# Dommerbetænkning Projektkonkurrence om Folketingets nye rammer

## Vinderforslag

Forslag B/20229642.....	14
-------------------------	----

Stueplan, Spisested.  
Cobe og Arcgency.

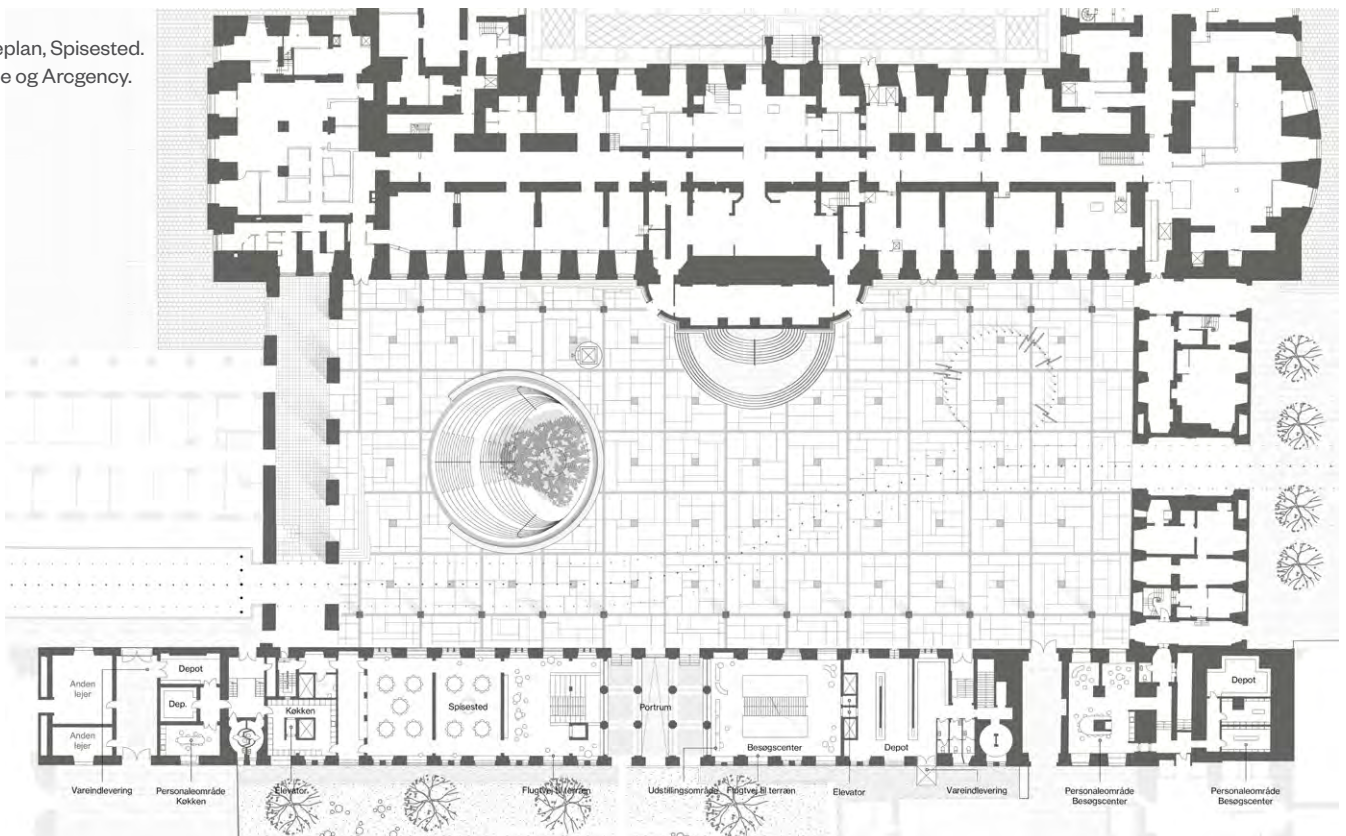
Dommerkomitéen savner en direkte forbindelse mellem spisestedet og besøgscenteret på 1. sal. Samtidigt vurderer dommerkomitéen, at der er et potentiale for at reducere den del af udgravningen, der i forslaget nuværende form giver adgang til spisestedet.

Etage 2, Rundgang.  
Cobe og Arcgency.

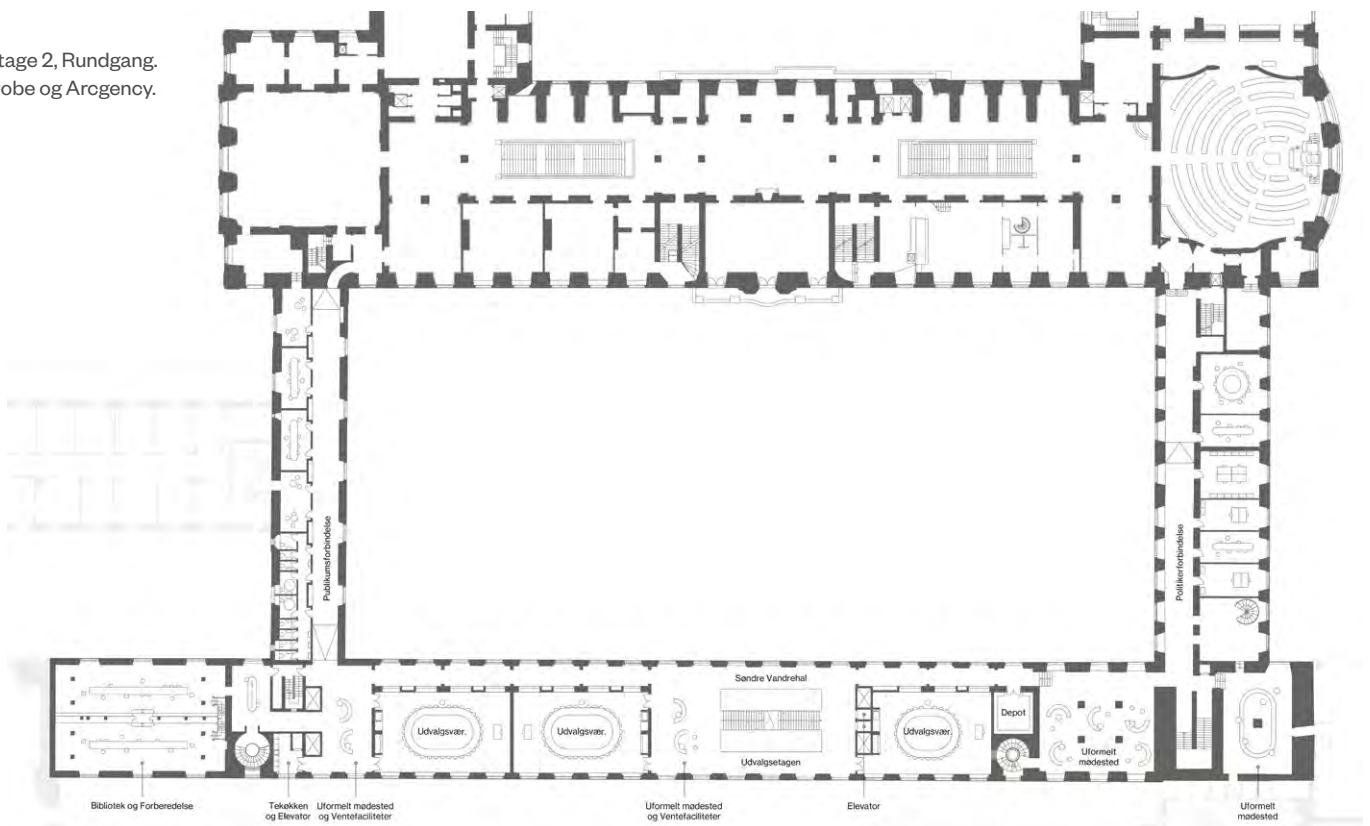
Rundgangen gennem henholdsvis Forbindelsesgangen og Ministergangen over til Christiansborg og Folketingssalen og genetableringen af den visuelle kontakt til Rigsdagsgården styrker projektets helhedsgreb yderligere.

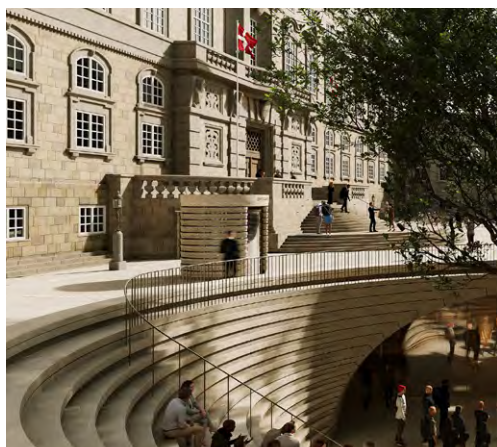
Dommerkomitéen er på denne baggrund blevet betrygget i træets bidrag til gårdrummet og måden, det fuldender forslaget på. I den videre proces bør det afdækkes, hvordan træet i sine proportioner bedst kan tilpasses stedet og den menneskelige skala.

De arkitektoniske kvaliteter omkring elevatoren i Rigsdagsgården er blevet bearbejdet, så der gennem horisontale linjer

og materialevalg er skabt en tydelig sammenhæng mellem elevatorens facade, Løngangsbygningerne og amfitrappen. I den videre detaljering og ornamentering af elevatoren vurderer dommerkomitéen, at det er vigtigt at fastholde og dyrke elevatoren som et særligt arkitektonisk element i Rigsdagsgården.

Besøgsindgang i Forbindelsesbygningen. Henning Larsen, JAJA Architects og Varmings Tegnesteue.

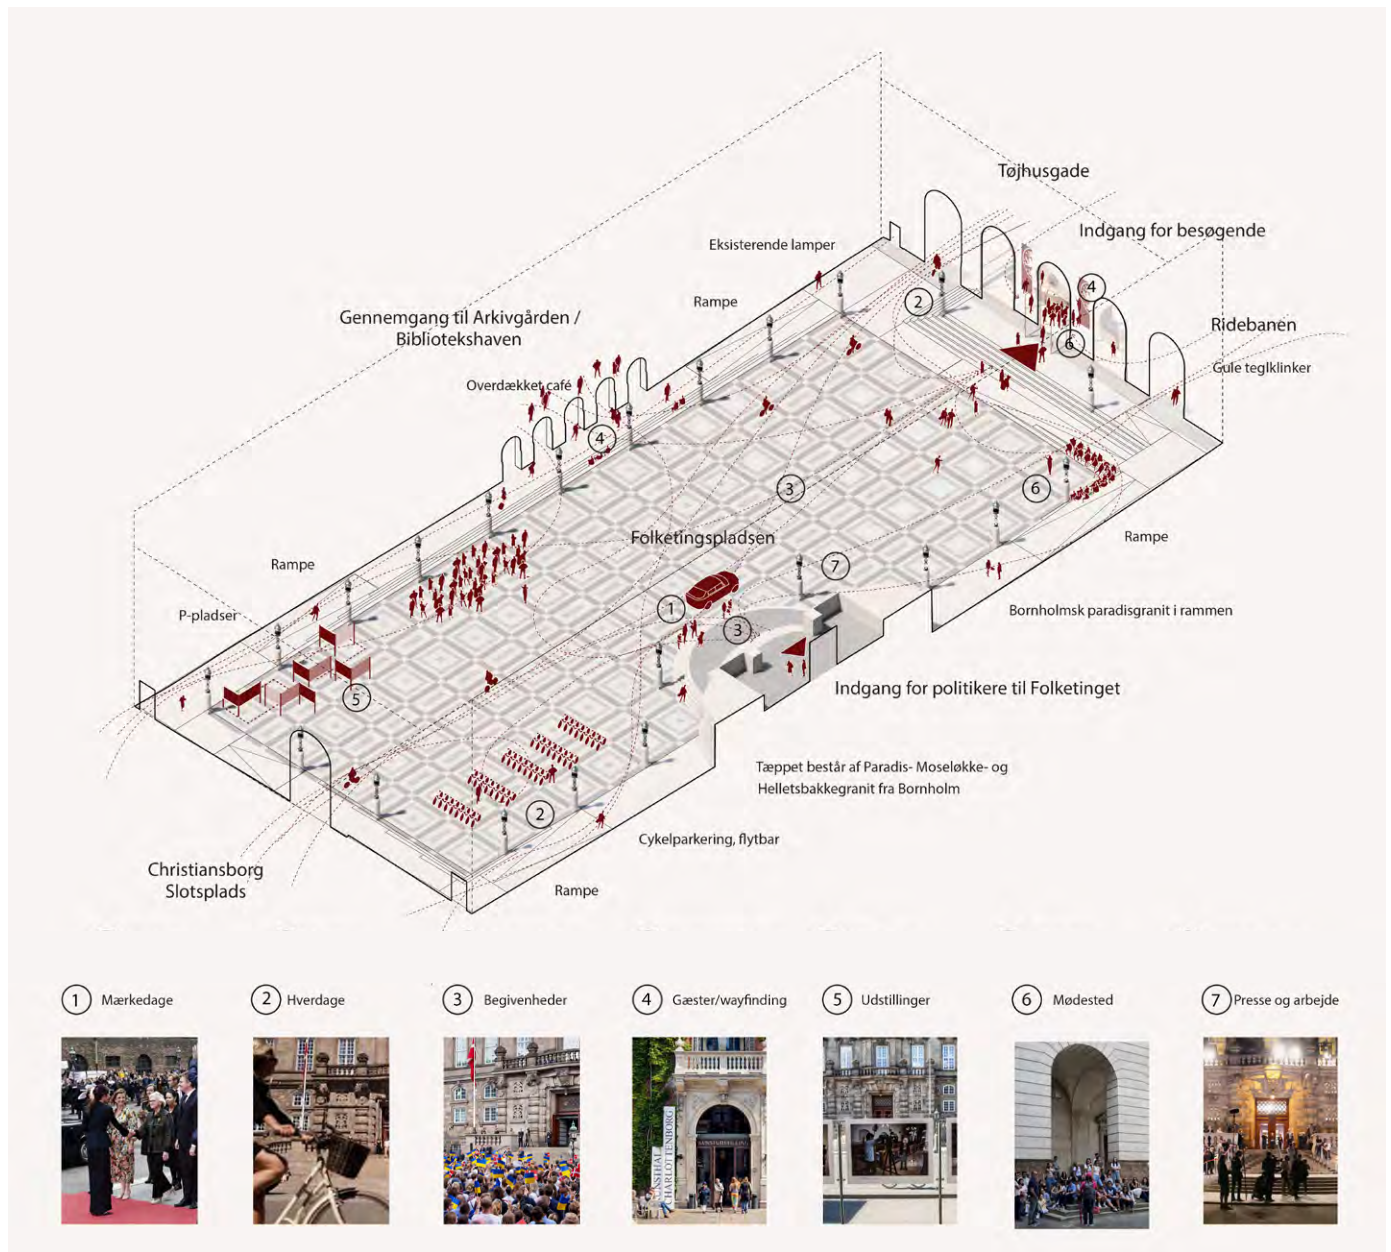
Omdannelsen af Forbindelsesbygningen til vindfang vurderes at være en svær opgave, både i forhold til at opføre de store glaspartier og i forhold til bygningens ændring i udtryk og funktion ved at blive glasinddækket. Refleksionen i glasset vil

påvirke oplevelsen på stedet, og dommerkomitéen kan være bekymret for, om den rumlige oplevelse mistes, når buegangen inddækkes.
